新機能および補足説明について

本機はソフトウェアのバージョンアップにより、下記の新機能の追加や仕様変更を行いました。

8. DDNS画面に [設置地域] 設定を追加

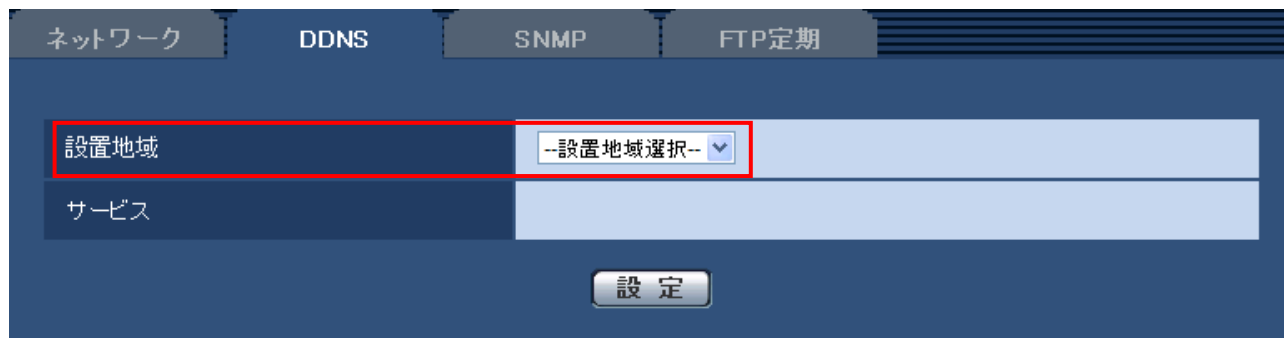
[設置地域]

本機をご使用される地域を「日本」、「日本以外」から設定してください。

[サービス]

[設置地域] での設定により設定できるDDNSサービスが以下のように変わります。

「日本」を設定した場合：Off、みえますねっとPRO、みえますねっと、ダイナミックDNS Update (DHCP連携なし)、ダイナミックDNS Update (DHCP連携)

「日本以外」を設定した場合：Off、Viewnetcam、ダイナミックDNS Update (DHCP連携なし)、ダイナミックDNS Update (DHCP連携)

20. SSLメールサーバーに対応

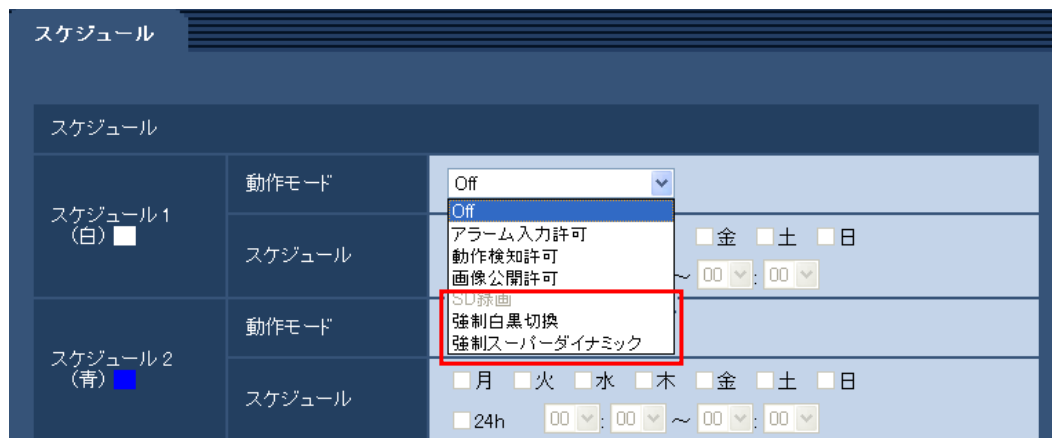
[SSL]

「アラーム通知」や「自己診断通知 (SD)」のメール通知をSSL暗号化して送信する場合には、Onに設定してください。「On」に設定すると、[認証方法]は「SMTP」に設定されますので、認証用の[ユーザー名]、[パスワード]を設定してください。

24. ライブ画の[select language]プルダウンメニューにポルトガル語を追加 (取扱説明書 操作・設定編 PCから画像を見る－ライブ画ページについて)

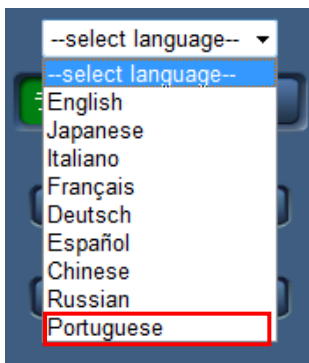
画面の表示言語の選択にポルトガル語を追加しました。

[SSL]

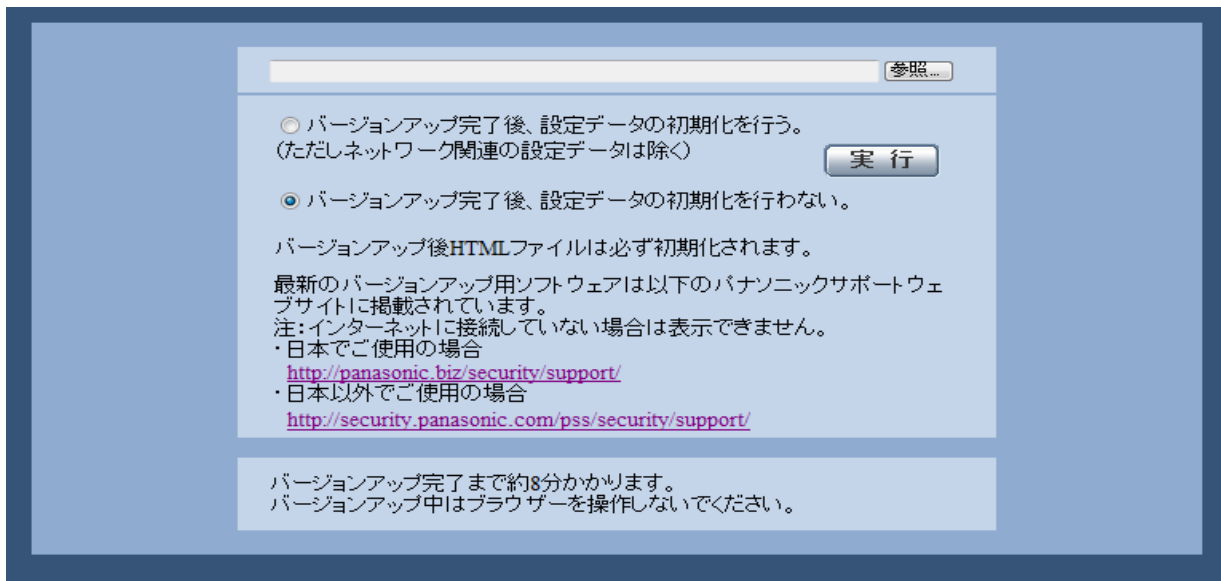
「アラーム通知」や「自己診断通知 (SD)」のメール通知をSSL暗号化して送信する場合には、Onに設定してください。「On」に設定すると、[認証方法]は「SMTP」に設定されますので、認証用の [ユーザー名]、[パスワード]を設定してください。

■インターネット設定の「みえますねっとPRO」を「みえますねっと」に変更

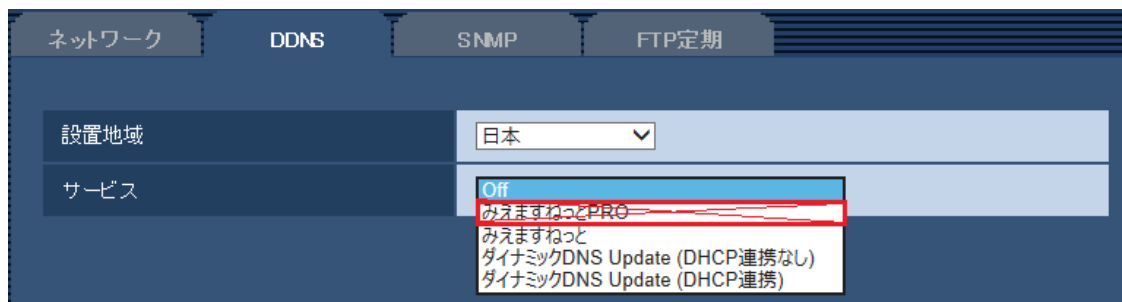
[サービス]

DDNSの「みえますねっと」サービス (有料) を使用するかどうかを、みえますねっと / Offで選択します。みえますねっと設定後、「みえますねっと」サービスの登録画面が新しいウィンドウで開きます。以後、画面に従って登録を進めてください。
